ZMĚNOVÝ LIST pro změny dle § 222 odst. 4 ZZVZ		
	Název stavby:	Rekonstrukce západního vstupního prostranství do areálu Kamencového jezera z ulice Přemyslova a městské pláže, ev.č. d202200327	
	Číslo Změnového listu:	ZL 28	
	Číslo SO/PS:	SO 02	
Název stavebního objektu/provozního souboru:	KOMUNIKACE A AREÁLOVÉ PLOCHY		
Objednatel:	STATUTÁRNÍ MĚSTO CHOMUTOV	Zhotovitel:	Společnost Kamencové jezero – Přemyslova
Předmět změny:	Zídka pro rozvaděč u sprch		
Iniciátor změny:	Zhotovitel/Objednatel		
Popis změny: (popis předmětu změny, specifikace, zda jde o změny položek, kvality, rozměrů, termínů či dodatečné/neprovedené práce a zdůvodnění pro zařazení do patřičného odstavce § 222 nebo § 100)	Zdůvodnění změny: Jedná se o podobjekt SO 02.5 Sprcha - betonová plocha a zídka. Změny byly vyvolány rozdílným požadavkem na rozvaděč ze strany generálního projektanta a skutečně použitým rozvaděčem v rámci VV SO 06 NN rozvody (rozměry, dvířka). Rozvaděč je zamýšlen také pro případné provádění hudební produkce. Protože rozvaděč musí splňovat požadavek pro připojení elektrických ozvučovacích zařízení pomocí kabelových koncovek vyráběných od více výrobců, byla plánovaná hloubka 320 mm rozvaděče ze ZDS n

PD změny

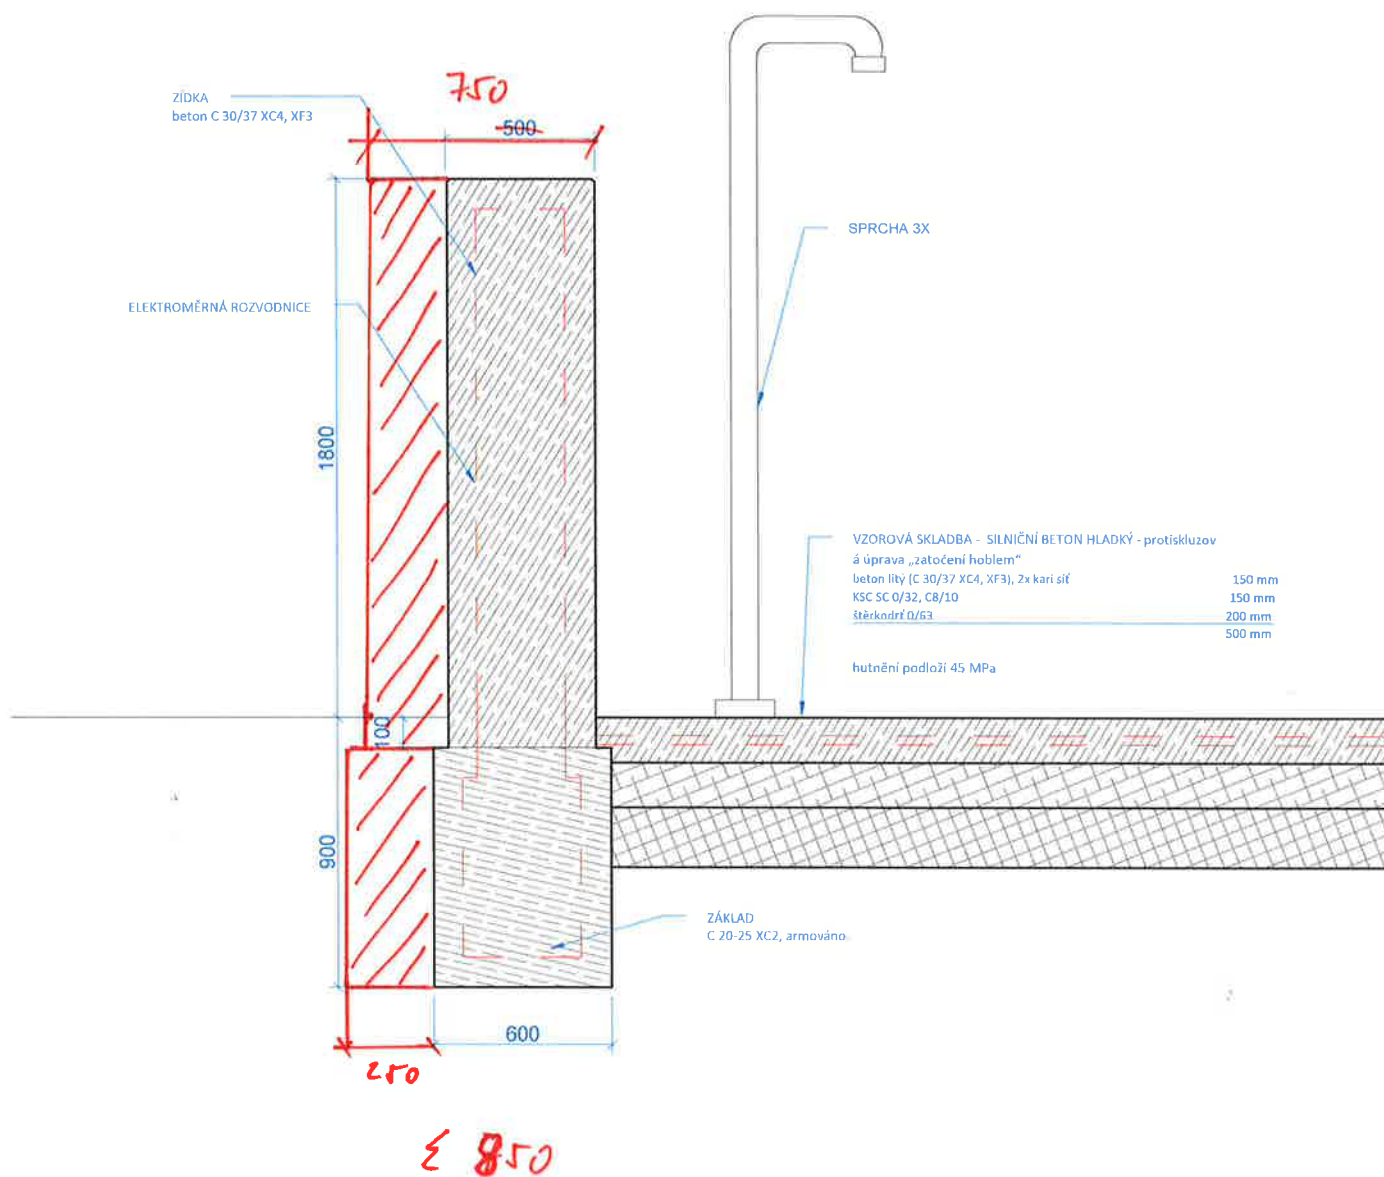
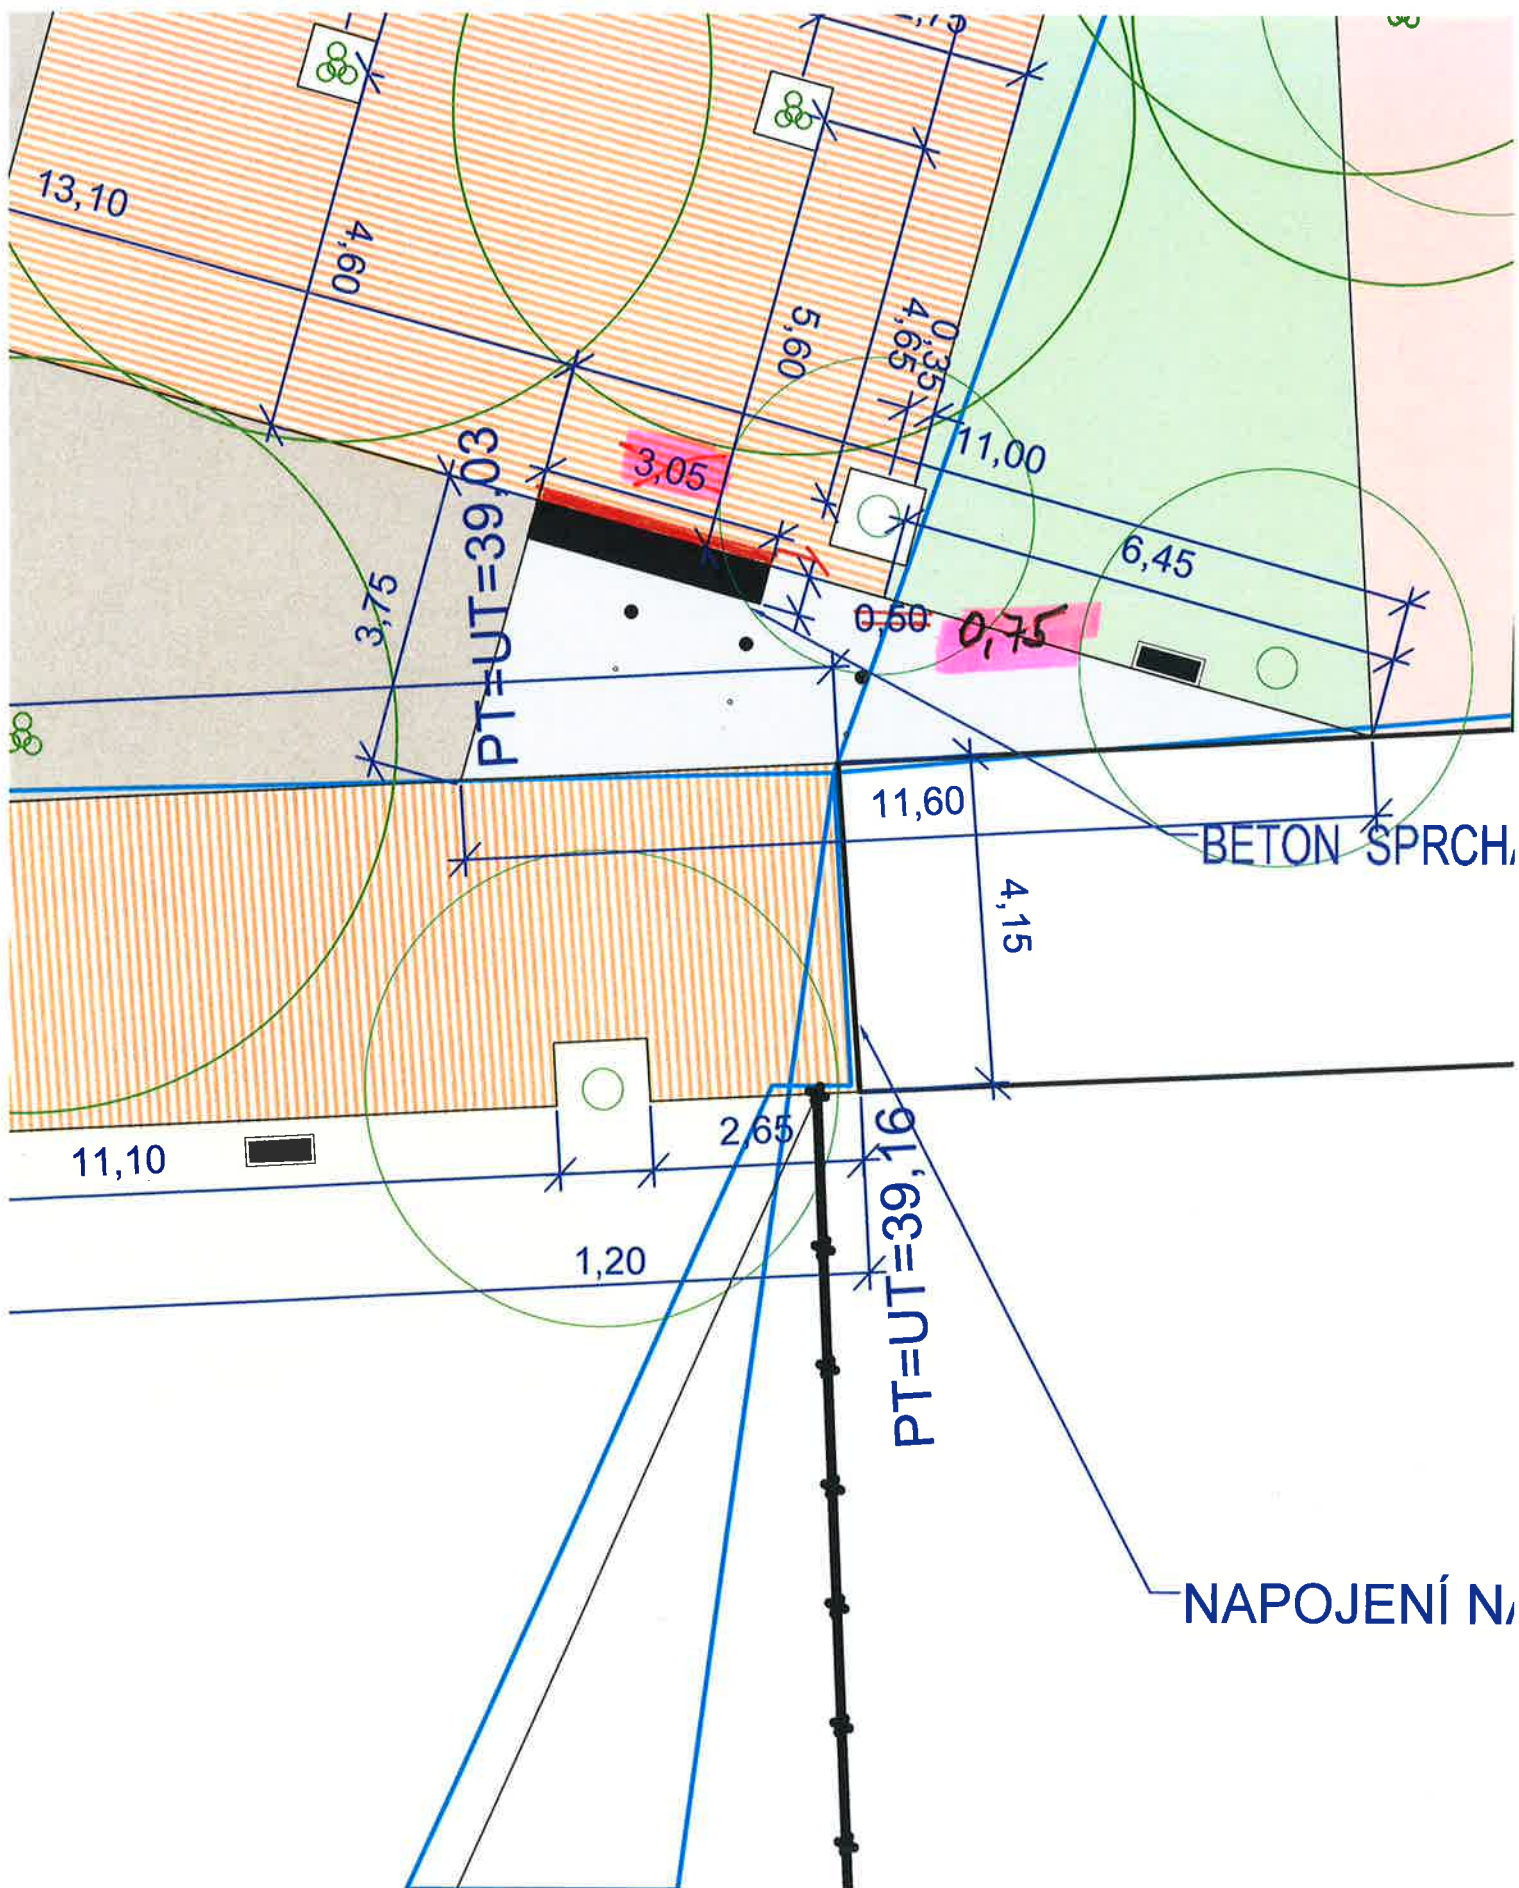
V ZDS byla navržena monolitická železobetonová zídka o hloubce 500 mm, do které je osazen elektrický rozvaděč. Protože rozvaděč má hloubku také 500 mm, rozšířila se hloubka zídky na 750mm včetně základu.

V ZDS byl požadavek na zakrytí rozvaděče nerez dvířkami. Tyto dvířka nebyly součástí původního rozpočtu, jsou započítány do této změny.

Dále bylo potřeba, aby došlo v rámci stavby k rozšíření monolitické betonové konstrukce (u obou zdí) oproti projektovaným 500 mm na tl. 600 mm. Tuto změnu vyvolala potřeba osazení dvířek rozvaděče a nutnost bezpečné obsluhy rozvaděče v rámci provozu areálu (kabely jsou připojované ve spodní části rozvaděče, aniž by byl rozvaděč otevřen).

Autorský dozor (dále jen „**AD**“) se k návrhu Variace č. 28 vyjádřil svým stanoviskem ze dne 15.05.2023, ve kterém s návrhem souhlasil.

Na základě výše uvedeného Vám tímto vydávám pokyn podle Pod-čl. 12.1 OP/ZP k provedení Variace č. 28 podle Vašeho návrhu.

S touto úpravou souhlasím, byla nezbytná pro bezpečný provoz areálu.
